Bústaðavegur 151-153

REYKJAVÍKURBORG - BÚSTAÐAVEGUR 151-153

Breyting á deiliskipulagi vegna hljóðveggis og vegna ofanvatnslausna.

Varðar: Bústaðavegur 151-153 - athugasemdir og svör

Ásendi 1 - núverandi aðstæður

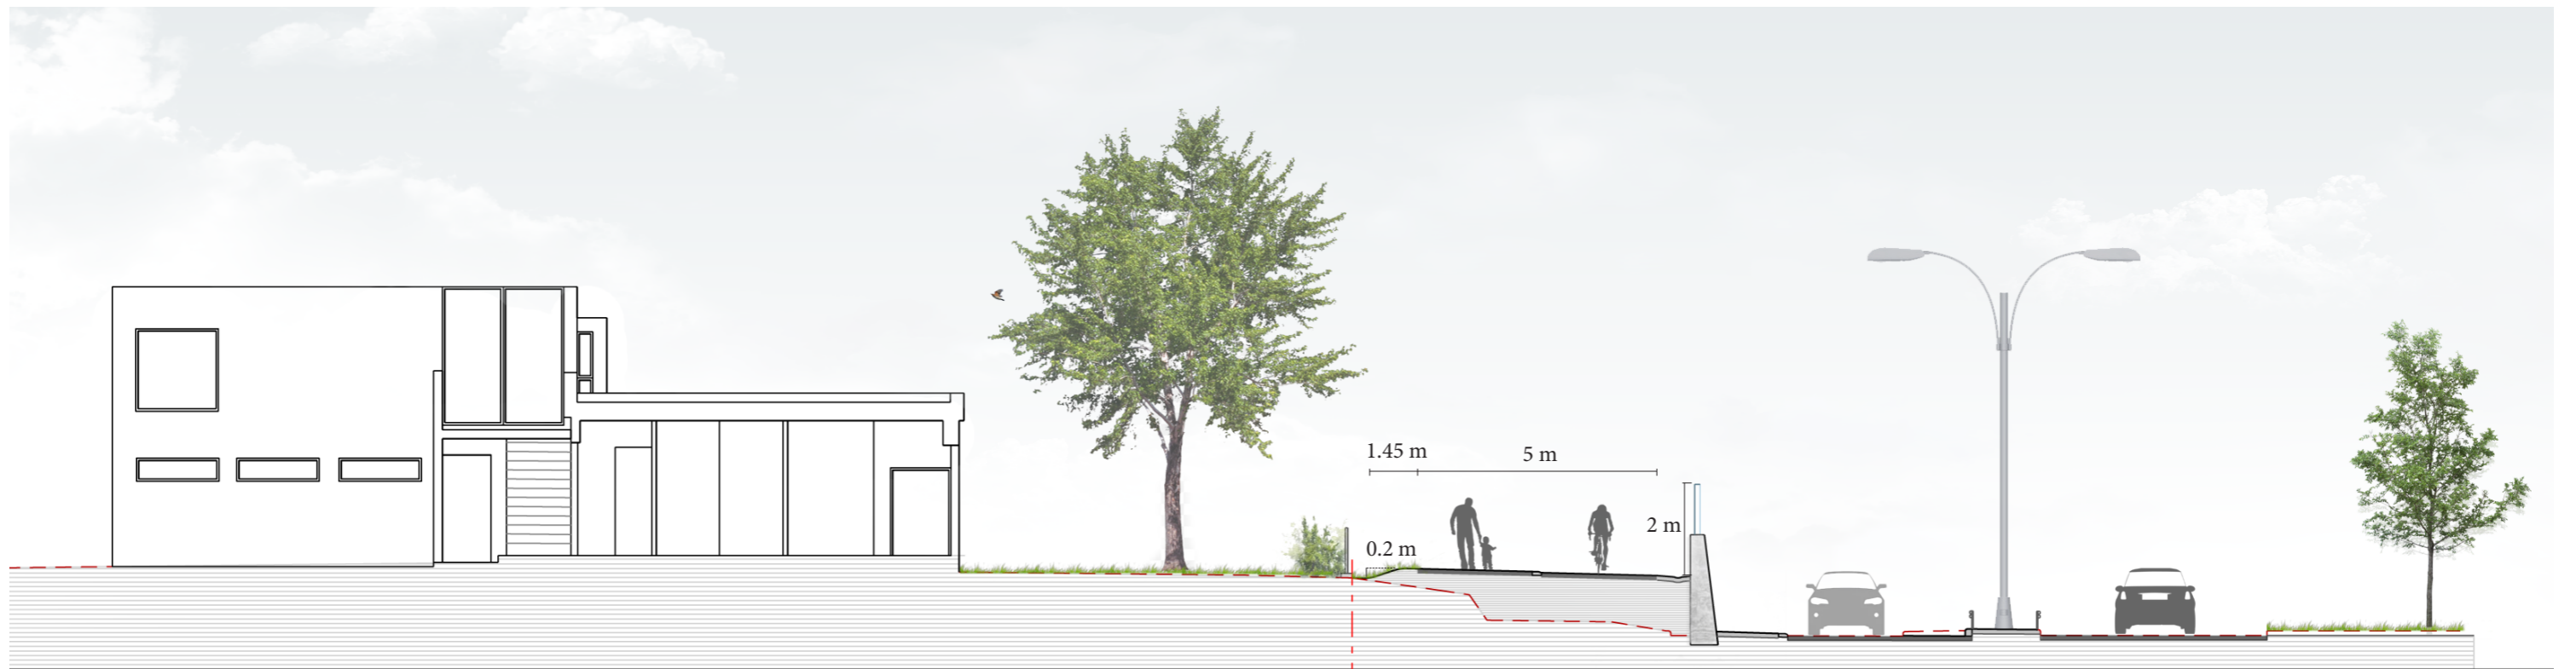
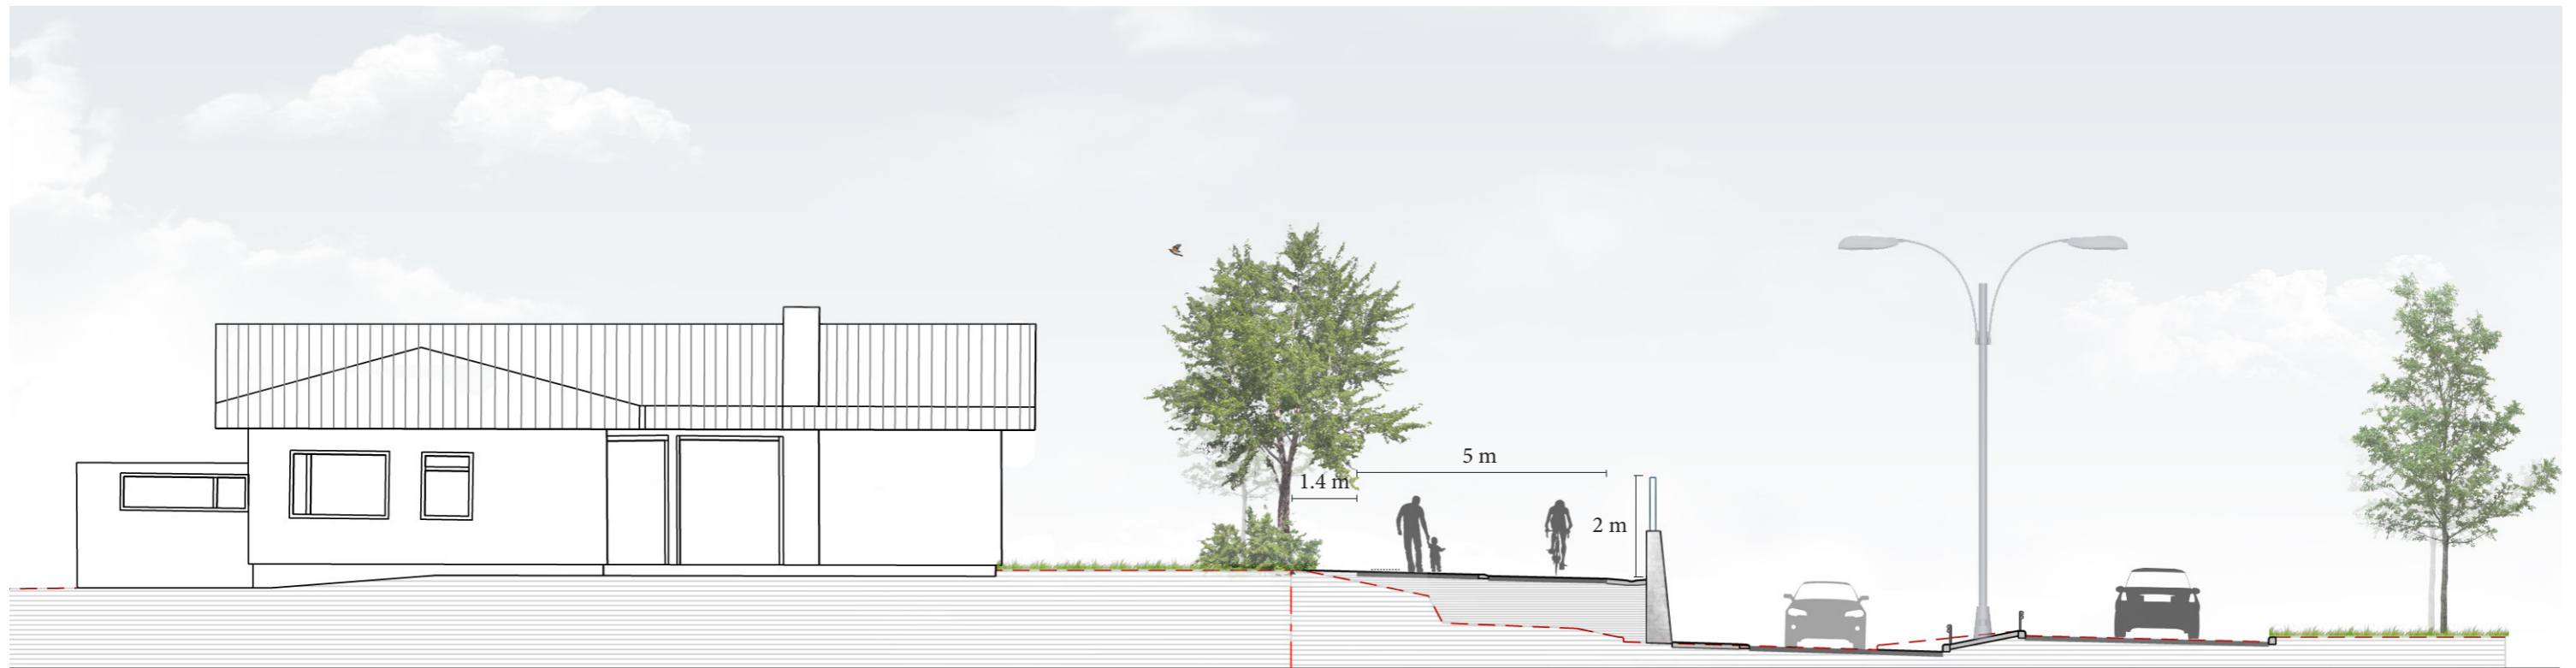
Ég lít svo á, og fagna því, að fyrirhugaðar framkvæmdir muni bæta hljóðvist. Hins vegar er ljóst að framkvæmdin mun hafa umtalsverð áhrif á friðhelgi einkalífs íbúa að Ásenda 1, en lega göngu- og hjólastígs mun hækka "í landi milli eystri lóðarmarkna Ásenda og afreinar frá Miklubraut að Reykjanesbraut", svo vitnað sé í 5. efnisgrein tillögunnar. Með þessari hækkun verður göngu- og hjólastígur, nánast í sömu hæð og lóðin að Ásenda 1, sbr. "hæð stíga mun því liggja nær hæðarlegu eystri lóðarmarkna Ásenda eftir breytingar". Þetta þýðir að þeir sem ferðast munu um stíginn verða nánast inni á lóðinni við Ásenda 1, en gluggar hússins, sem vísa í austur, að hinum fyrirhuguðu hækkaða stíg, eru úr eldhúsi, borðstofu og stofu. Það er því óhjákvæmilegt að þetta mun hafa mikil áhrif á einkalíf íbúa hússins.

Að framansögðu óska ég eftir því að Reykjavíkurborg annist, á sinn kostnað, uppsetningu á vegg, eins og þeim sem er við Ásenda 1 vestanmegin, sbr. mynd og meðfylgjandi tillögu frá Studio Granda. Með uppsetningu á slíkum vegg mætti að mestu birgja þeim sýn að Ásenda 1, sem leið munu eiga um fyrirhugaðan stíg.

Svar: Vísað er í svör við athugasemdum nr. 1.1. og 2.1. Samkvæmt orðanna hljóðan kveða sérskilmálar á um látlausan skjólvegg við lóðarmörk borgarlands til að bygja vegfarendum sýn inn á lóðina. Ef lóðarhafi telur þörf á framsæknum skjólvegg, í hvort heldur útliti og efni sbr. tillögu Studio Granda, verður sú framkvæmd á kostnað lóðarhafa.

Ásendi nr. 1 er hornlóð. Við norðurhluta lóðarmarkna hækkar göngustígur í legu svo tengja megi stígakerfi vestan Ásenda við nýjan hjóla- og göngustíg samanber uppdrátt á breyttu deiliskipulagi. Því má telja eðlilegt að skjólveggur eða runnagróður sem kveðið er á um nýjum sérskilmálum verði bæði við norður- og austur lóðarmörk kjósi lóðarhafi svo.

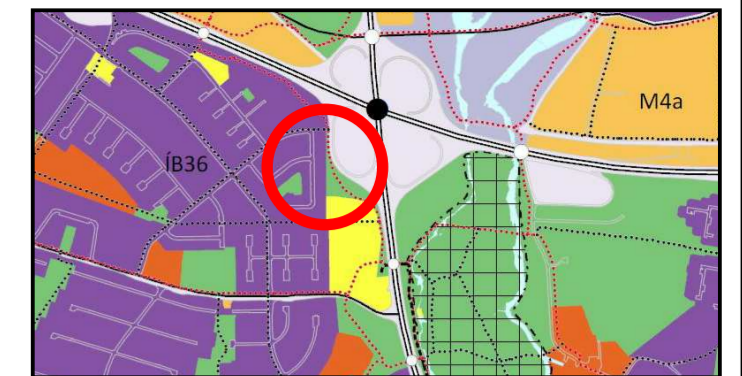
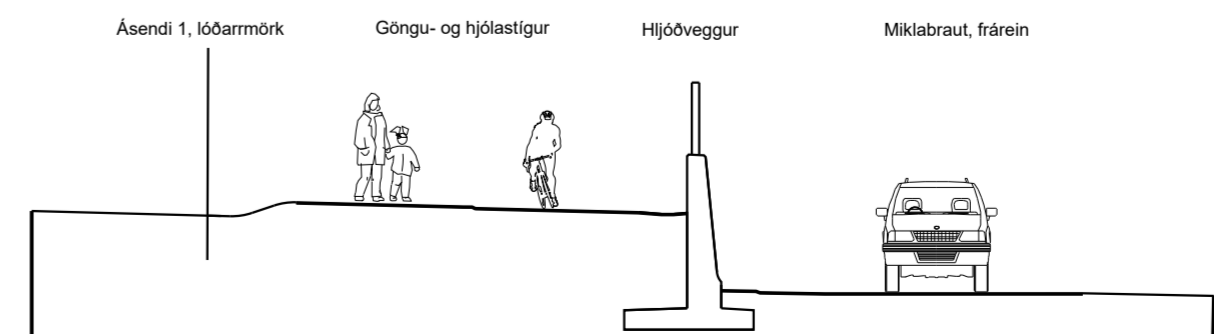
Eins og ég skil tillögurnar þá eiga stígar að liggja nær hæðarlínu eystri lóðarmarka Ásenda lóðanna. Samkvæmt skýringarmyndum með húsum 1,3 og 5 liggja lóðirnar nánast við göngustíga þar sem landið er nokkurn veginn í sömu hæð en frágangur þar fyrir sunnan er ekki jafn skýr.

Nú er töluvert bil frá lóð Ásenda 9 að göngu og hjólastíg samkvæmt fyrirbyggjandi tillögum. Verður það svæði fyllt upp eða myndast kvos þarna á milli?

Fyrir það fyrsta ef á eingöngu að vera rúmur meter frá lóðarmörkum að upphækuðum göngustíg þá er þetta gersamlega ótækt vegna mikils ágangs fólks, hunda (fólk er ekki alltaf að þrifa skít eftir þá) sem og auðveldar inngang á lóð okkar (sem eykur líkur á innbrotum) einnig er gríðarleg hjólaumferð á þessari leið.

Svar: Rétt er að nýr hjóla- og göngustígur verður í hærri hæðarlegu en nú er og nemur við lóðarmörk Ásenda nr. 1 – 5. Ástæðan fyrir þessari hækkun er lega háspennustrengs sem liggur í dag innan í fláa þétt við umrædd lóðarmörk. Ekki er talið ráðlagt að raska núverandi legu eða grafa háspennustrenginn neðar og er veglög hjóla- og göngstígs því lyft ofan á núverandi jarðveg sem skýlir strengnum. Að öðru leiti fylgir lega nýs hjóla- og göngustígs landinu samanber hæðarkóta sem lesa má af deiliskipulagsupprættinum sem þýðir að ekki myndast hvilft utan við eystri lóðarmörk nr. 9 við Ásenda. Áhyggjur lóðarhafa eru því óþarfar.

Svar: Eins og rakið er í svari við athugasemd nr. 1.1. hækkar lega hjóla- og göngustígs frá núverandi horfi. Eins breikkar stígurinn. Vegna þessa telur skipulagsfulltrúi rétt að koma til móts við lóðarhafa Ásenda nr. 1 – 9 með eftirfarandi sérskilmálum sem bætt verður inn í núverandi deiliskipulagstillögu:

- Við lóðarmörk borgarlands og Ásenda nr. 1-9 er heimilt að setja niður þéttvaxinn runnagróður við lóðarmörk meðfram hjólastígnum eða reisa látlausan skjólvegg, allt að 180 cm á hæð. Skulu lóðarhafar vera í samráði við borgina um hvor útfærslan henti þeim.

vegna tillögu Arkís landslags um breytingu á deiliskipulagi vegna hljóðveggs og ofanvatnslausna, á reitnum "Bústaðaavegur 151-153", dags. 23.1. 2020.

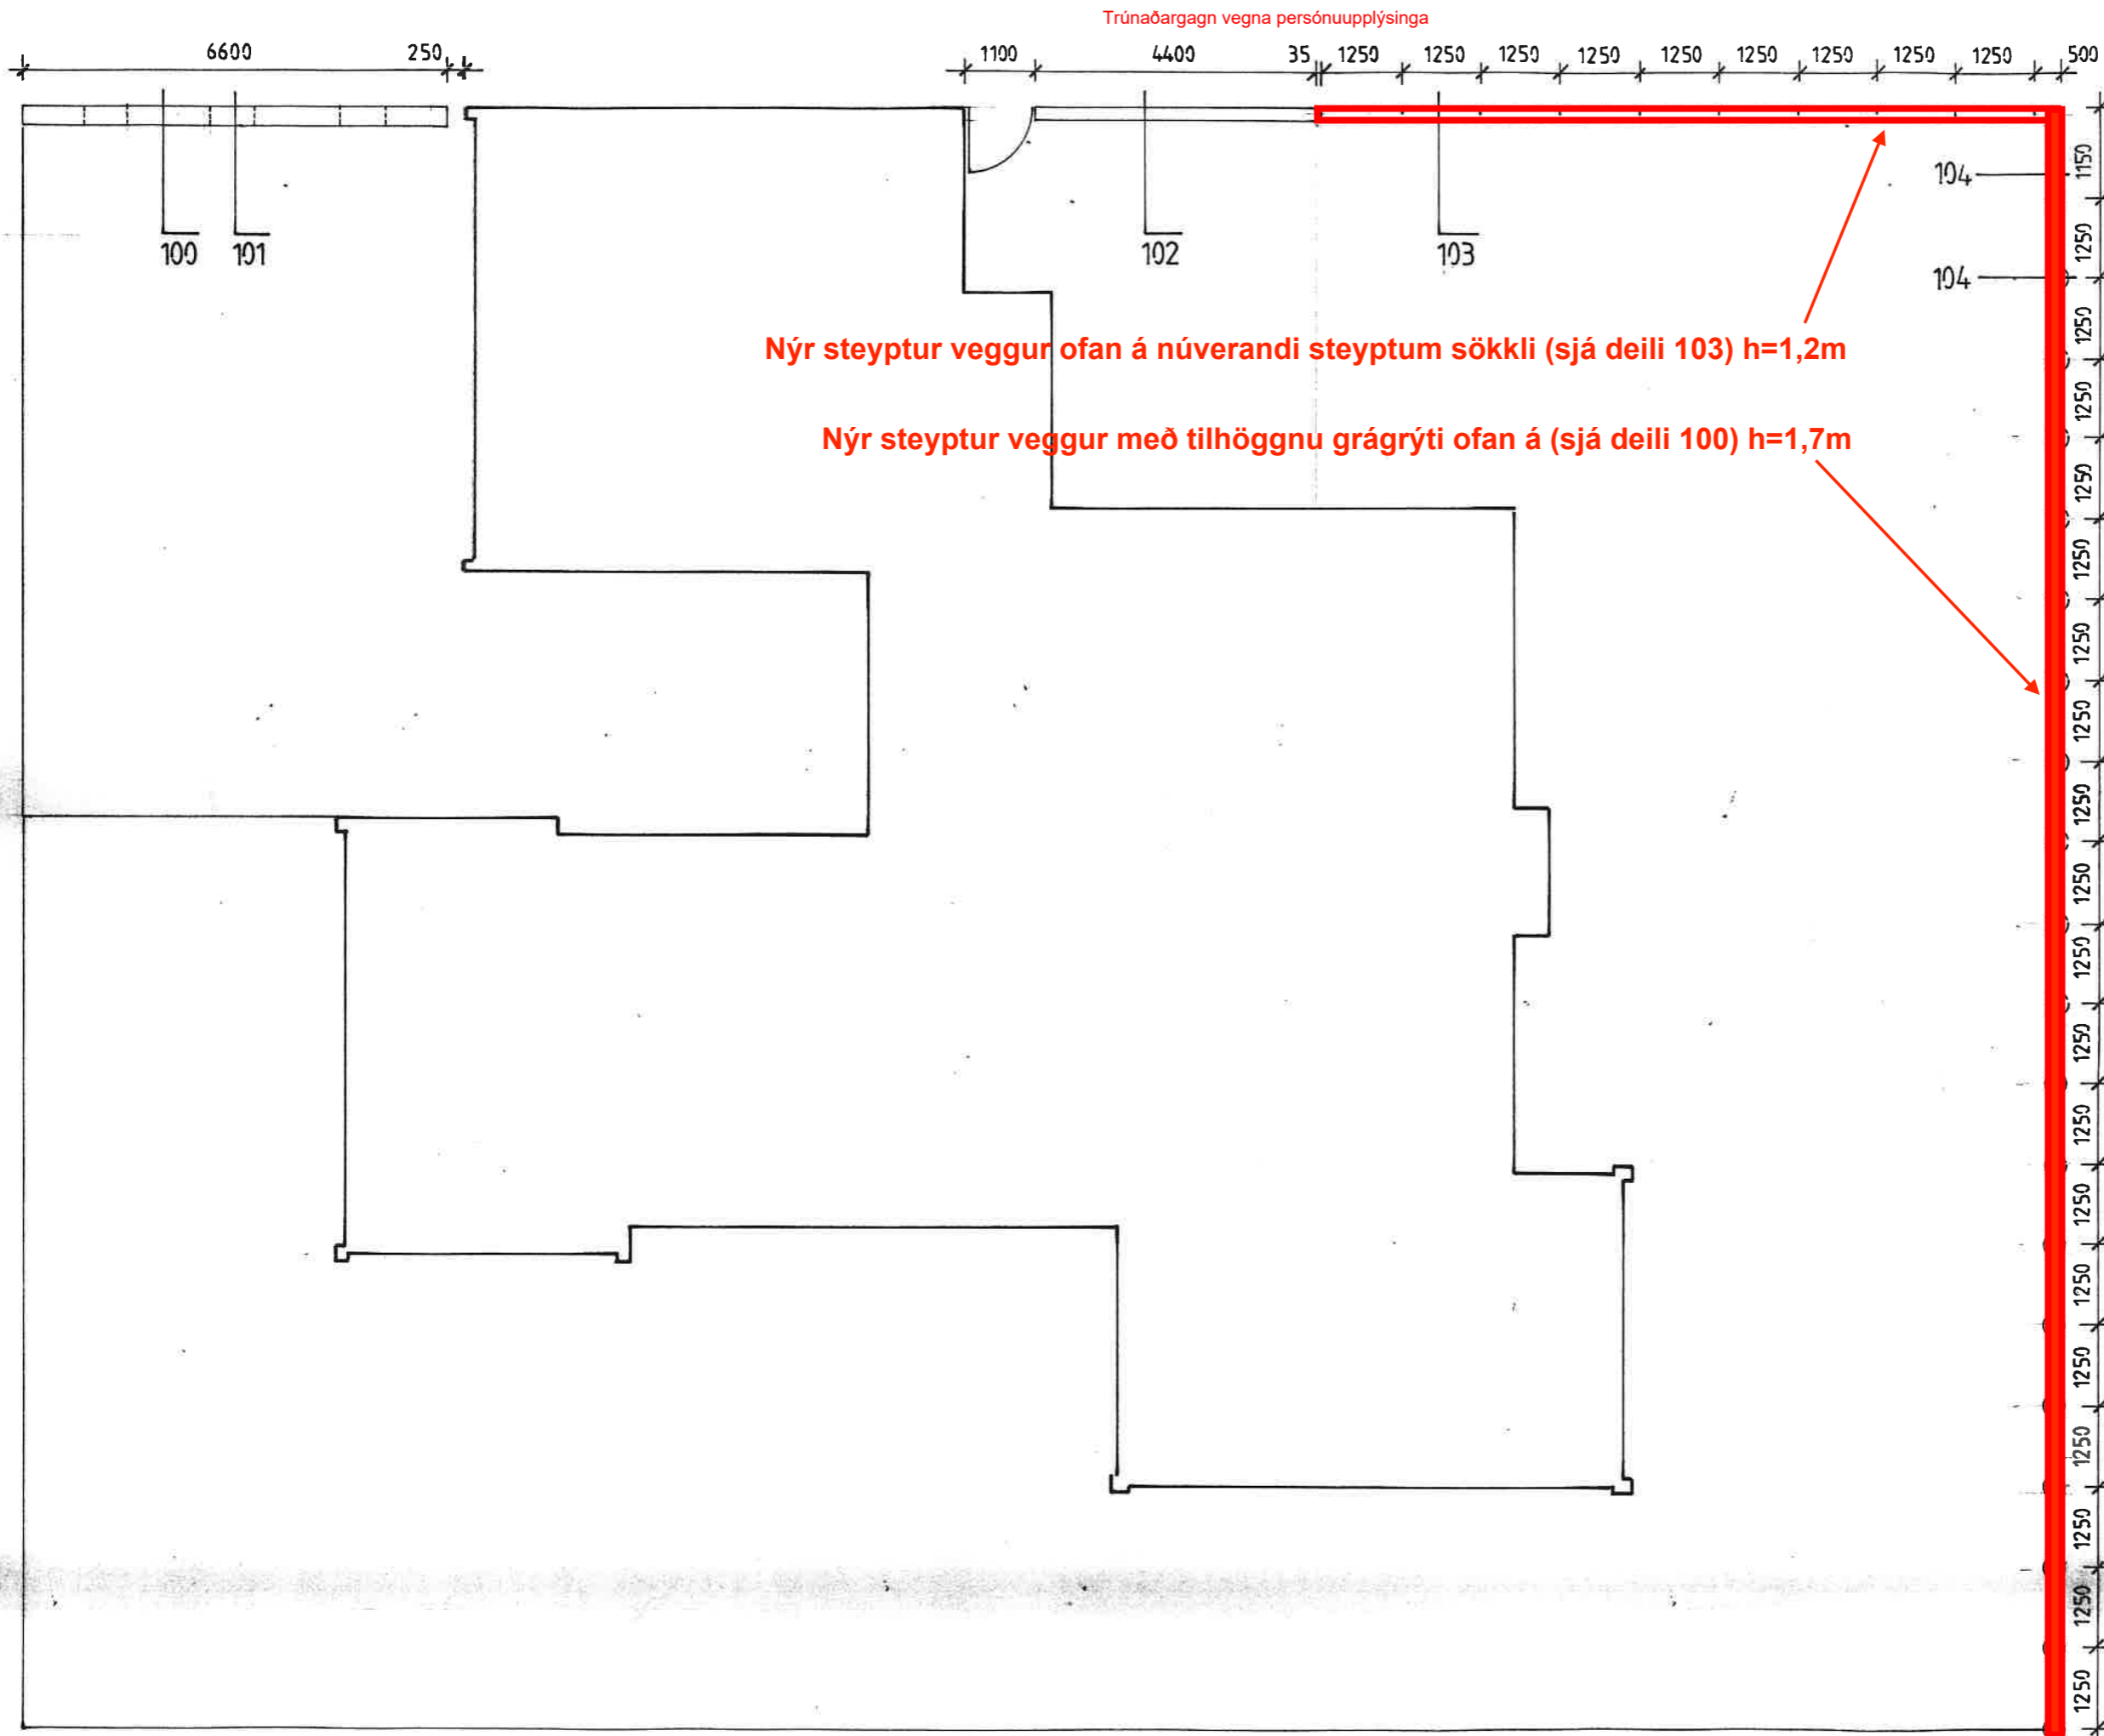
Ég lít svo á, og fagna því, að fyrirhugaðar framkvæmdir muni bæta hljóðvist. Hins vegar er ljóst að framkvæmdin mun hafa umtalsverð áhrif á friðhelgi einkalífs íbúa að Ásenda 1, en lega göngu- og hljólastígs mun hækka "í landi milli eystri lóðarmarka Ásenda og afreinar frá Miklubraut að Reykjanesbraut", svo vitnað sé í 5. efnisgrein tillögunnar. Með þessari hækku verður göngu- og hljólastígur, nánast í sömu hæð og lóðin að Ásenda 1, sbr. "hæð stíga mun því liggja nær hæðarlegu eystri lóðarmarka Ásenda eftir breytingar". Þetta þýðir að þeir sem ferðast munu um stíginn verða nánast inni á lóðinni við Ásenda 1, en gluggar hússins, sem vísa í austur, að hinum fyrirhuguðu hækkaða stíg, eru úr eldhúsi, borðstofu og stofu. Það er því óhjákvæmilegt að þetta mun hafa mikil áhrif á einkalíf íbúa hússins.

Að framansögðu óska ég eftir því að Reykjavíkurborg annist, á sinn kostnað, uppsetningu á vegg, eins og þeim sem er við Ásenda 1 vestanmegin, sbr. mynd og meðfylgjandi tillögu frá Studio Granda. Með uppsetningu á slíkum vegg mætti að mestu birgja þeim sýn að Ásenda 1, sem leið munu eiga um fyrirhugaðan stíg.
